**Gemeente
Amsterdam**

AI 2020-0155

1^e Nota van Inlichtingen

Levering illuminatie schijnwerpers en NPK armaturen

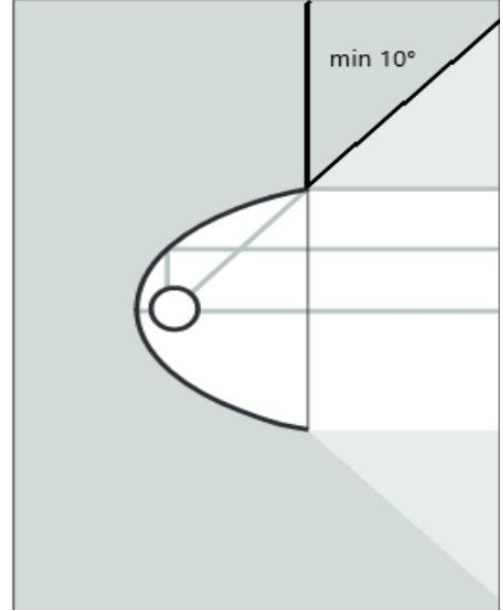
33	Perceel 1 Illuminatie schijnwerpers, Perceel 2 NPK armaturen	Contract	Aanbestedingsleidraad	Mag de WA-verzekering ook tot maximaal € 1.250.000,00 dekking geven? Kijken naar de omvang van het project zou dit toch voldoende moeten zijn?	Nee, aanbestedende dienst handhaaft de gestelde eis.
34		Inhoud	Schijnwerpers	Het sluitsysteem van de schijnwerpers dient zonder gereedschap bediend te kunnen worden. Hoe wordt dit gezien?	Aanbestedende dienst neemt aan dat u doelt op eis 9.1.4, zie hiervoor het antwoord op vraag 20.
35	Perceel 1 Illuminatie schijnwerpers	Inhoud	Schijnwerpers	Dienen alle stralers D4i compatibel te zijn of slechts bepaalde types?	Alle stralers dienen D4i compatible te zijn.
36	Perceel 1 Illuminatie schijnwerpers	Inhoud	Schijnwerpers	Zijn er tekeningen beschikbaar van de Amsterdamse Illuminatiebeugel Montagemogelijkheden??	1) Ja, deze is opgenomen in het programma van eisen. Bij deze nota van inlichtingen hebben we ook een tekening in groter formaat gepubliceerd. 2) Zie de tekening die bij deze nota van inlichtingen is gepubliceerd.
